Parecer da Comissão de Avaliação

Verificação da conformidade ambiental do projeto de execução

Alteração ao Loteamento Parque de Santa Cruz

Processo de Avaliação de Impacte Ambiental nº 1683/2023

Figura 1 – Obras de urbanização onde incide o RECAPE (fonte: RNT, dezembro 2023)

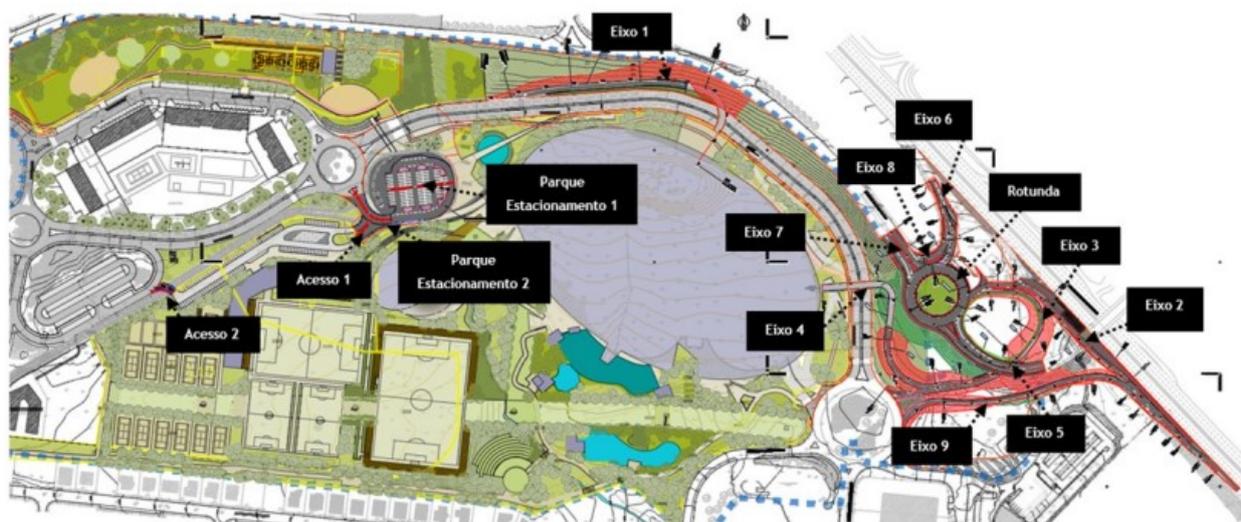
No estudo, é proposta a instalação de uma barreira acústica de 1,5 de altura no limite norte do projeto, numa extensão que visa proteger o lote 1(cf. Fig. 1). As características da barreira não são mencionadas, sendo referido no RECAPE tratar-se de um muro de alvenaria.

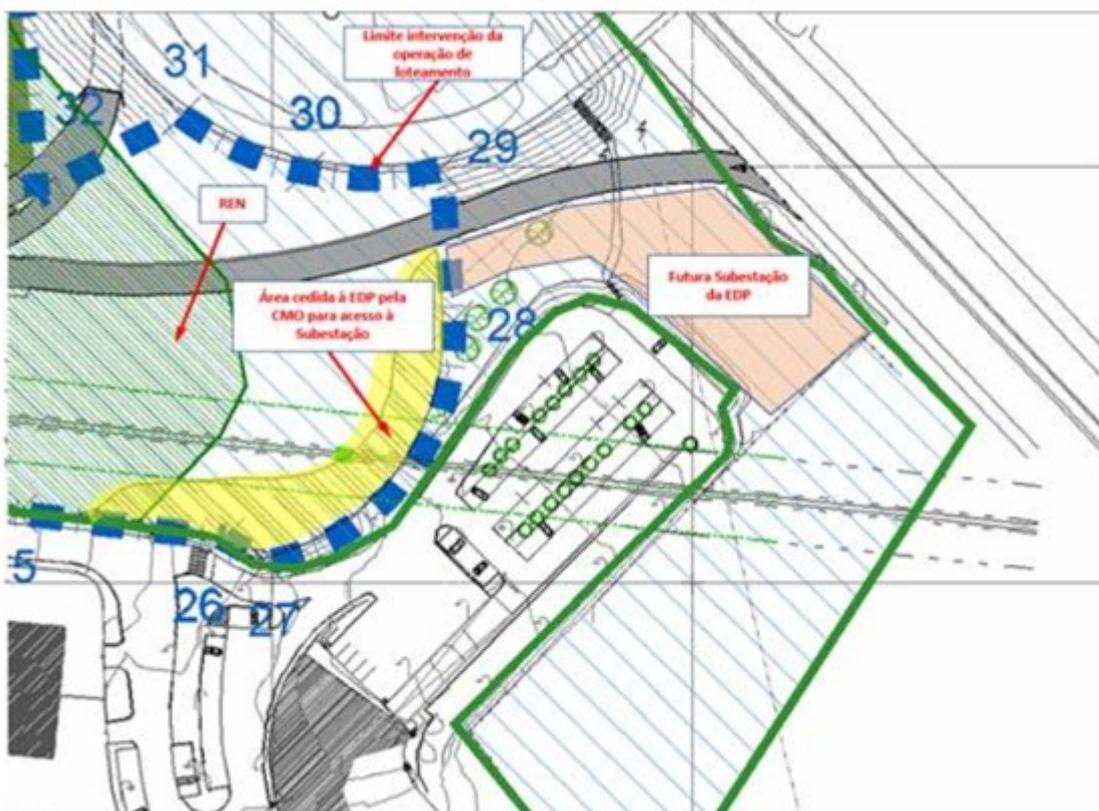
Não é informado/demonstrado o cumprimento desta condicionante, em qualquer das duas opções contidas na mesma, tendo em conta a figura seguinte:

Importa ainda esclarecer que a área destinada à futura Subestação da EDP localiza-se fora do limite atual de intervenção da operação de loteamento (noutro alvará de loteamento), como se pode observar na

figura abaixo (polígono laranja).

De facto, no interior da área de intervenção da alteração ao Alvará 4/2002, visualiza-se uma faixa de terreno cedida à EDP pela CMO, para ser construído o acesso à subestação da EDP (polígono amarelo que se observa na figura abaixo). Esta faixa de terreno disponibilizada para o acesso, sobrepõe-se com área de REN. Contudo, a CMO considera que facilmente se pode evitar a interseção deste acesso com área de REN, uma vez que existe uma grande área disponível para desenvolver este acesso. Mais ainda, verifica-se que na área destinada à implementação da futura Subestação da EDP, não há qualquer sobreposição com REN.

Considera-se que a condicionante 7 está cumprida, condicionada à demonstração, em fase seguinte, pelo responsável do EIA, do cumprimento desta condicionante, independentemente de quem é o responsável pela execução/licenciamento da ação em causa (Subestação da EDP).
